Ricambio dei pezzi in acciaio Master-Line «Frigocongelatori americani» KE 650 - KE 600 - KE 470

Sostituzione del rivestimento metallico delle porte e delle parti laterali KE 650-2-2T(A) KE600-2-2T(A) KE470-2-2T

Maniglie e distanze di perforazione (KE 650-2-2T)

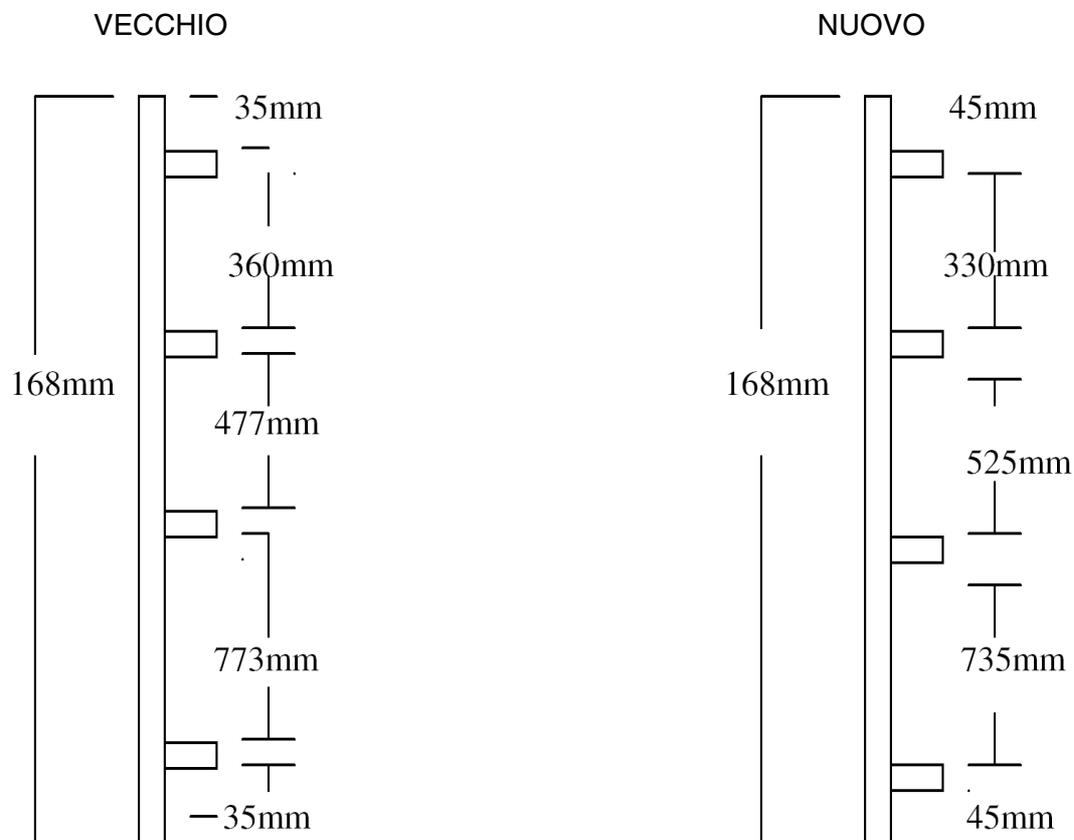
In marzo 2002 sono state modificate le distanze delle maniglie. Questa modificazione è indicata mediante un **PUNTO VERDE** al lato della placca caratteristica.

Maniglia nuova KE650-2-2T Ric.- N°: 432 031

Maniglia nuova KE650-2-2TA Ric.- N°: 432 034
